改善箇所説明図

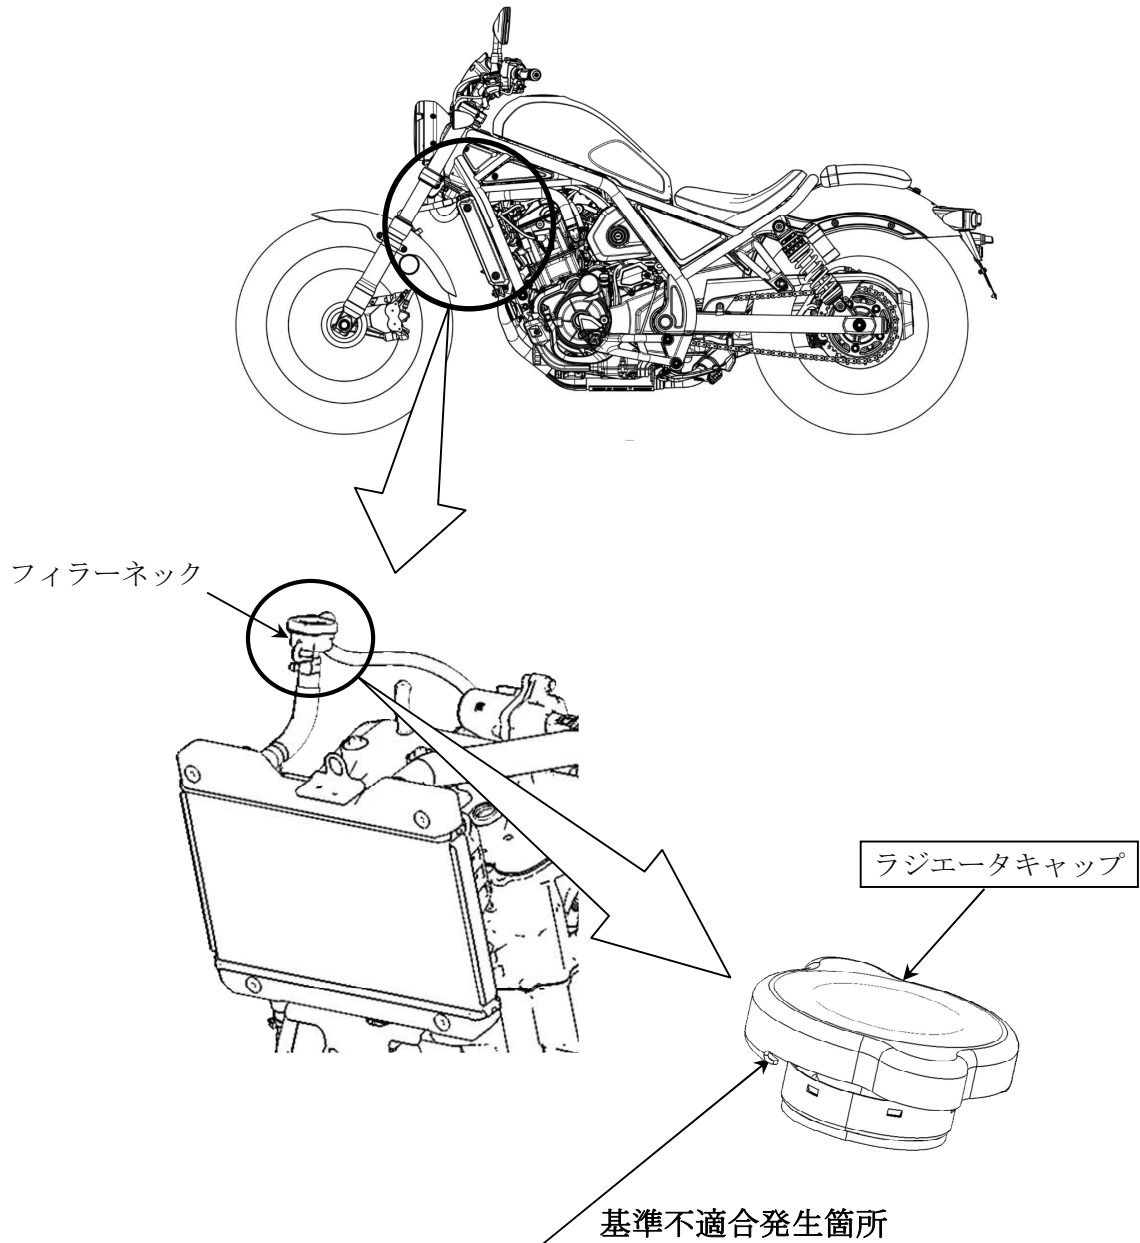
原動機の冷却装置において、ラジエータキャップを成型する金型の管理が不適切なため、フィルターネックとの掛かり代が小さくなり、シール性が不足したものがある。そのため、そのまま使用を続けると、オーバーフローチューブから高温の冷却水が噴き出し、最悪の場合、火傷するおそれがある。

全車両、ラジエータキャップを良品と交換する。

識別：車台番号打刻部付近に赤色の識別ラベルを貼付する。
